訂正のお願い

2008.10 株式会社自研センター

* No.J-324 ミツビシ コルト 2003年3月 (Z25A、Z27A系) を下記の通り訂正いたします。

P.85 ボデー寸法図

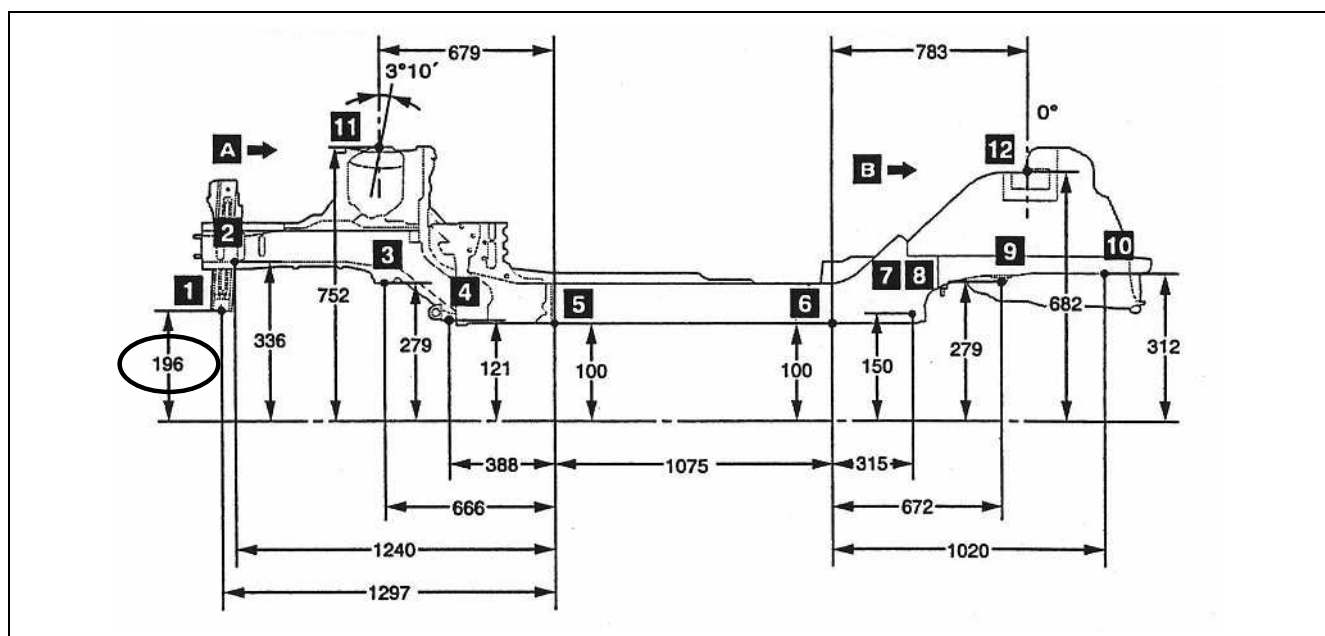
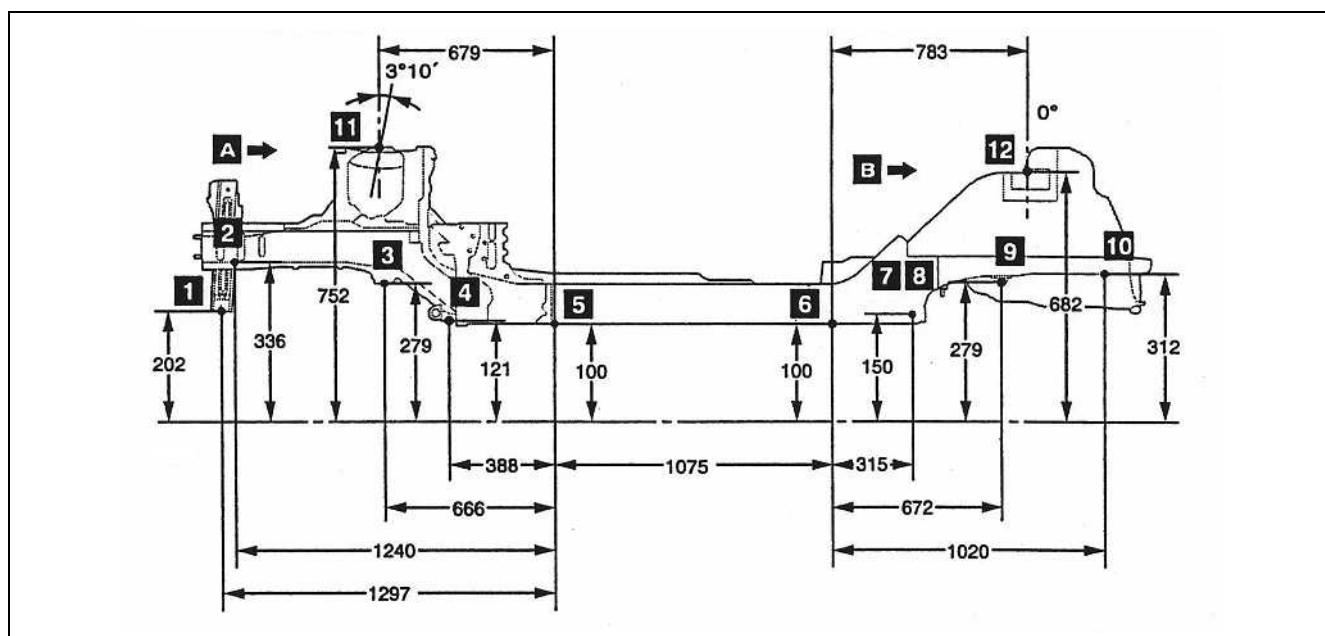
中央イラストの基準寸法に誤りが有ったため、差し替え願います。

P.92 ボデー寸法図

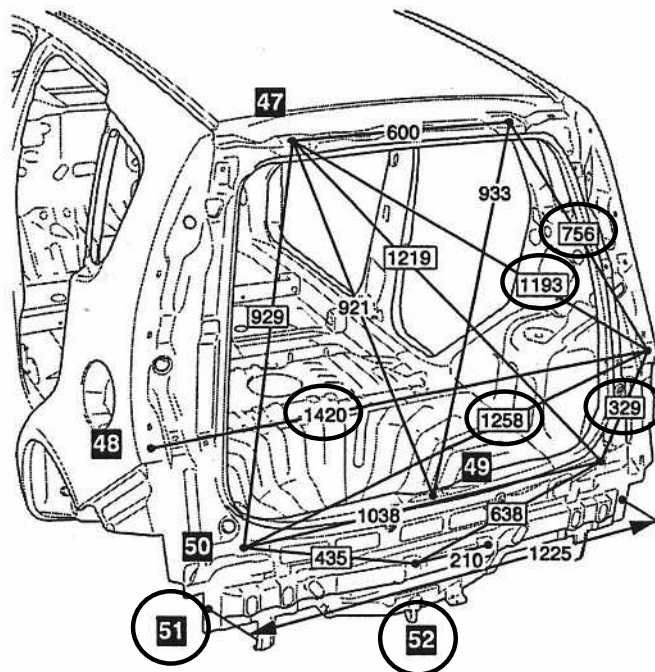
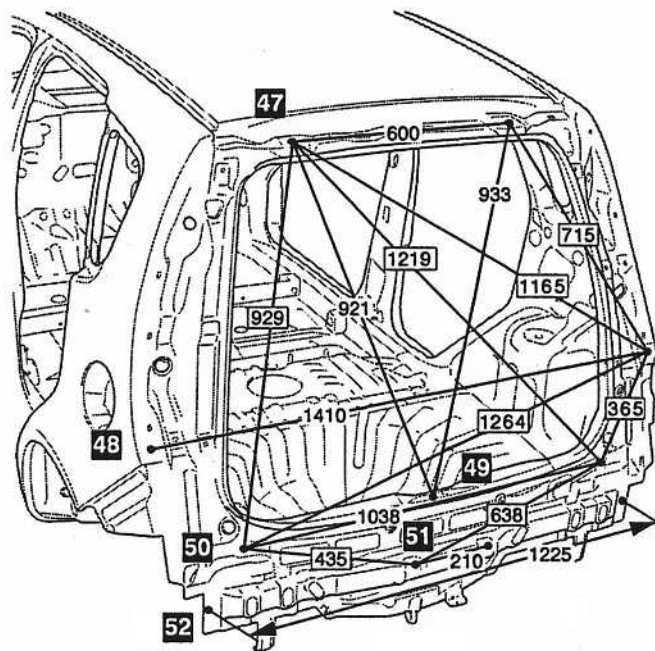
イラスト中の基準寸法および測定基準点番号に誤りが有ったため、差し替え願います。
